MINIFIX

Objectif de la modification du produit

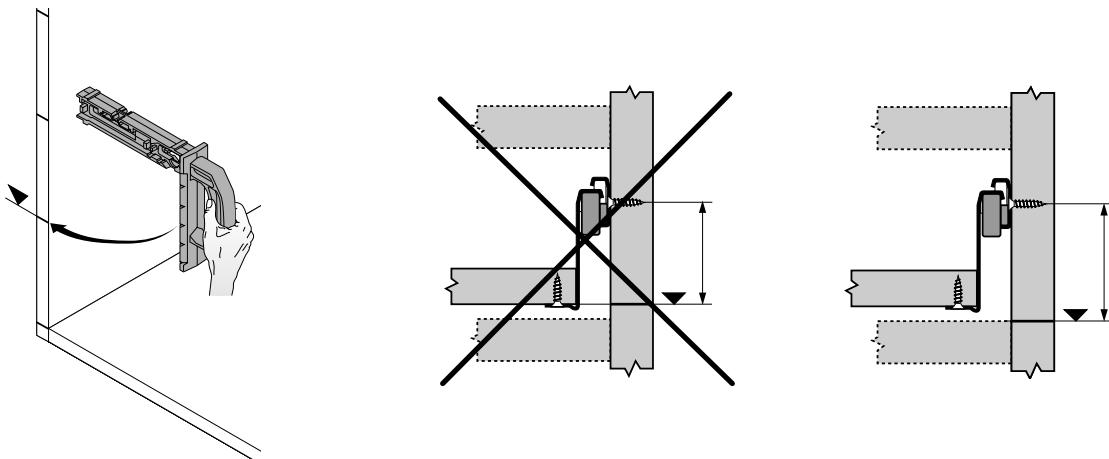
MINIFIX a été modifié, alors il est maintenant possible de faire l'assemblage des profils de tiroir METABOX à une position de 24 mm entre le panneau du dessus et le haut de la coulisse.

De plus, le point de référence du nouveau MINIFIX n'est plus la base du tiroir, mais bien celle de l'espace disponible pour celui-ci (voir illustration).
